监理工程师通知单

工程名称：安丘惠永 60MW 光伏扶贫电站项目

编号：AQ-GF-ZH-002

主题：关于现场施工质量问题相关事宜

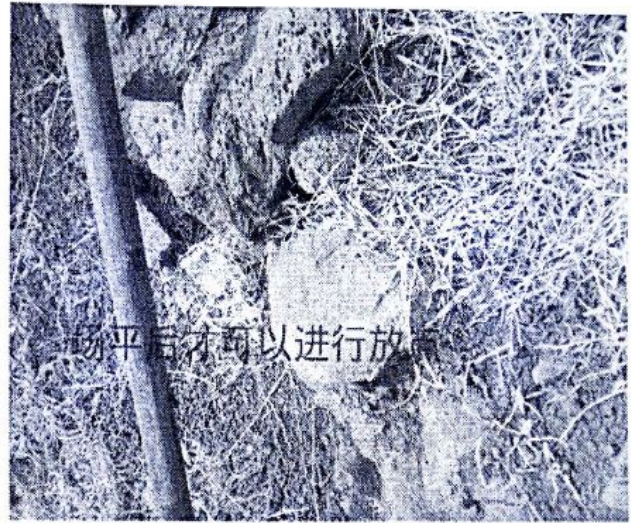
机械经过后孔洞口变形

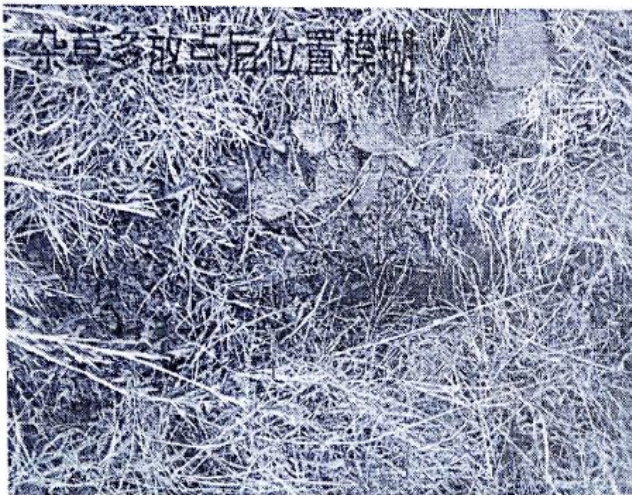
场平后才可以进行放

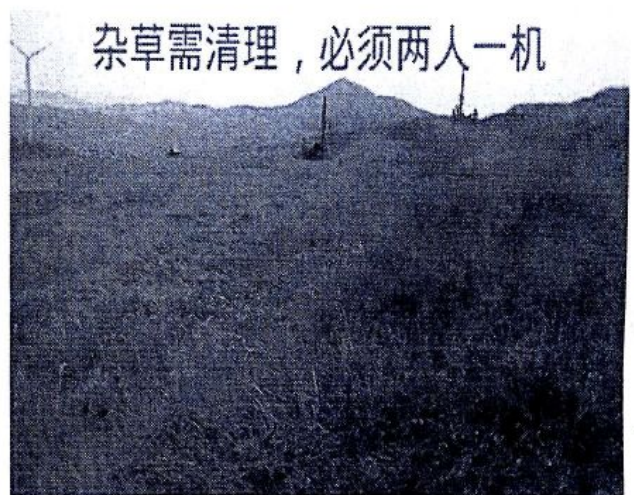
杂草多放点后位置模糊

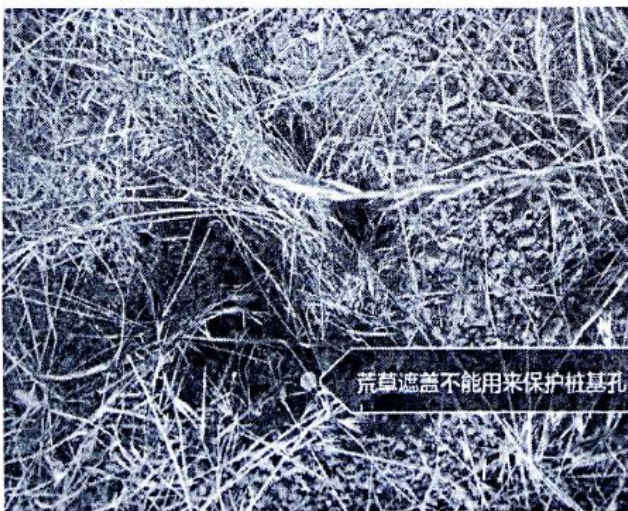
杂草需清理，必须两人一机
